## 改善箇所説明図②

### 基準不適合発生箇所

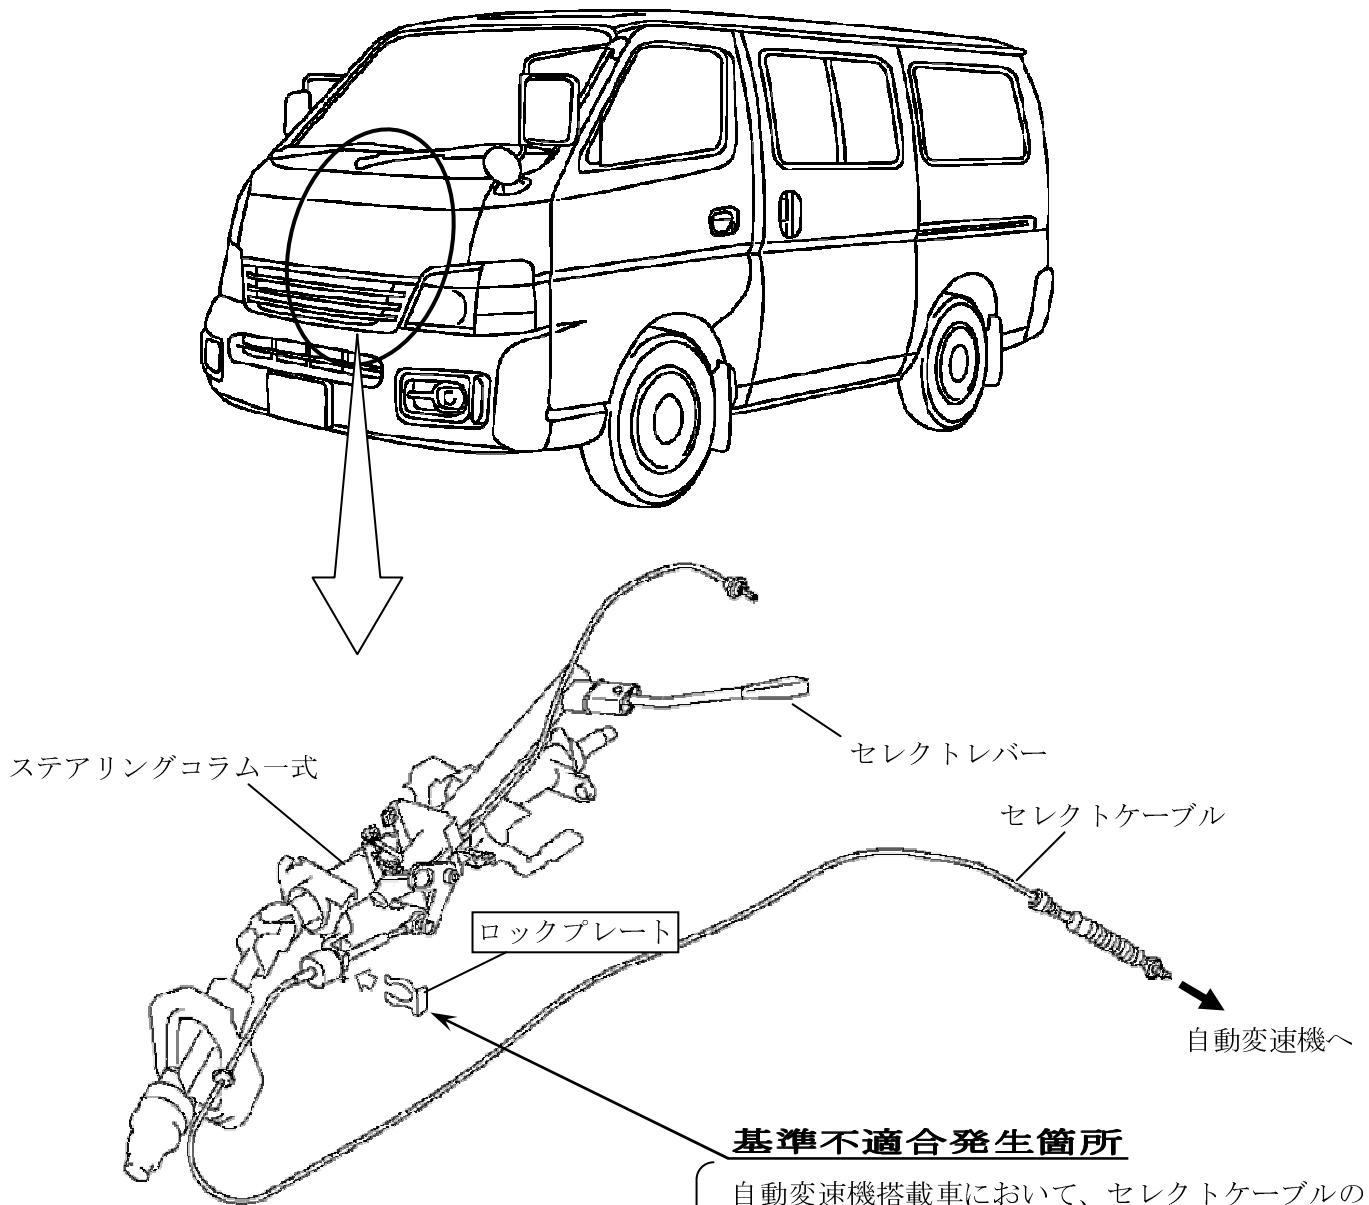
自動変速機搭載車において、セレクトケーブルの固定方法が不適切なため、運転者の足が当該固定部に当たって固定が外れるおそれがある。そのため、そのままの状態で使用を続けると、セレクトレバーを操作しても自動変速機が変速しなくなるおそれがある。

全車両、セレクトケーブルを固定するロックプレートを対策品と交換する。

識別：銀色のシールをモデルナンバープレートの右横に貼り付ける。
